3. opfølgning til Kommune og vejdirektorat.

Indsigelser og bemærkninger til forslag fra Naturstyrelsen vedr. Hønsinge omfartsvej.

Høring ifbm. forslag til kommuneplantillæg for Hønsinge omfartsvej i Odsherred Kommune

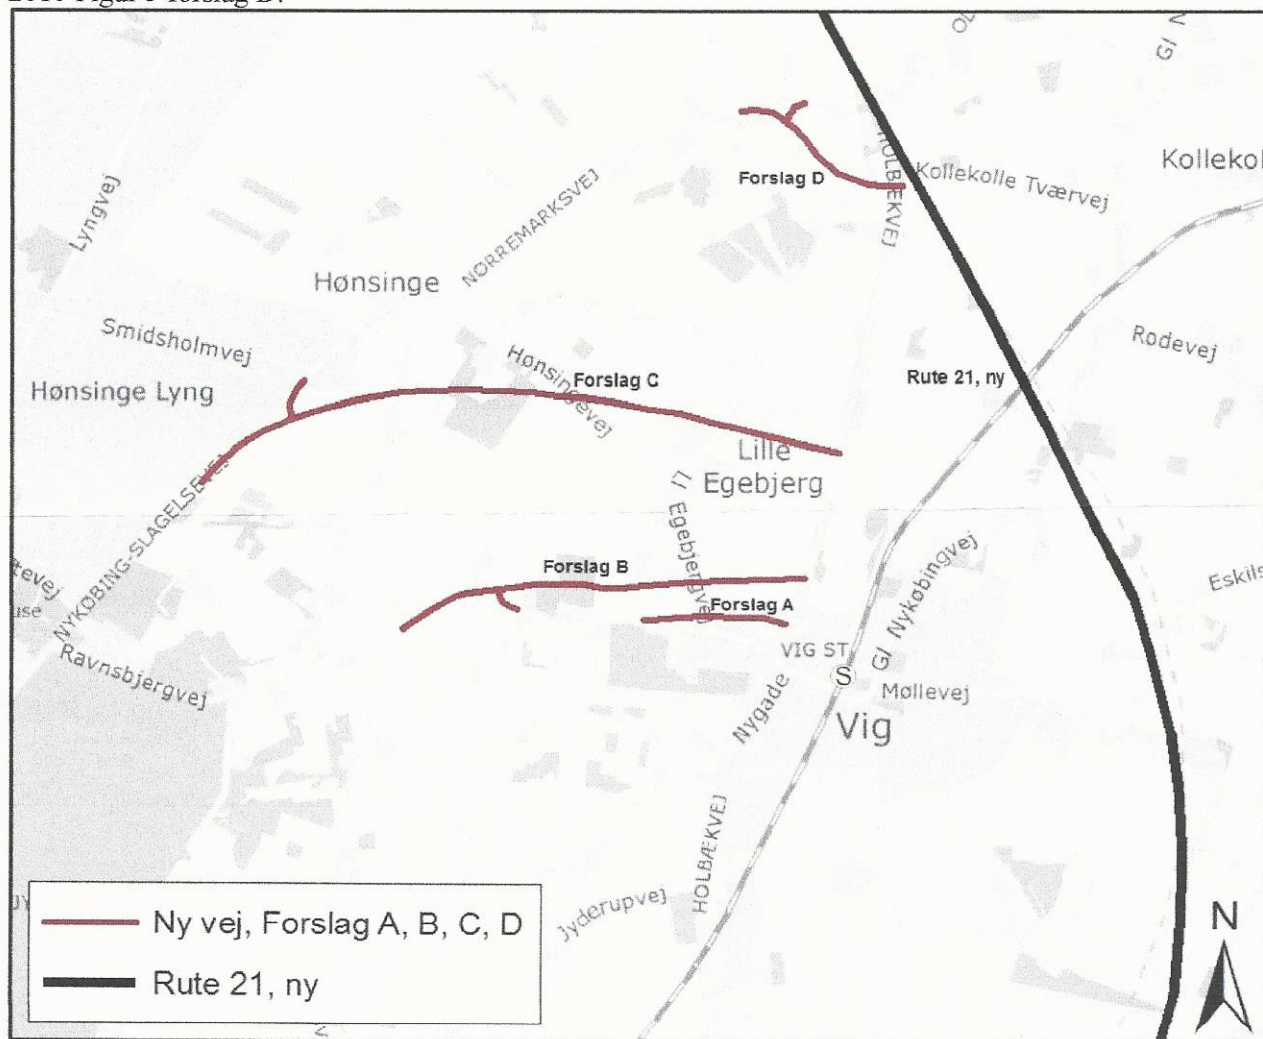
Med de to forslag der er fremsat i denne omgang, virker det absurd at ødelægge natur og god landbrugsjord ved at der etableres yderligere tværgående veje. Det virker totalt tåbeligt, ikke at anvende det vejnet der allerede er etableret. Der er ca. 1,5 km mellem de to eksisterende veje Nørremarksvvej og Ravnsbjergvej. Herimellem er så planlagt en ny vej!!

Hvis der vælges forslag B vil Ravnsbjergvej fortsætte med at være stærkt trafikeret og det vil ikke fremme færdsel på cykel samt andre der benytter vejen til at komme fra og til deres evt. sommerhus.

Af to onder må forslag A være mest hensigtsmæssigt i forbindelse med direkte forbindelse til Nyk.-Slagelsevejen. Hvis det er på grund af diger, tudser samt flagermus kan den "gamle" vej og forslag D jo løse disse problemer. Der vil nok blive råd til en cykelsti og nyt lyddæmpende asfalt på andre veje i tillæg.
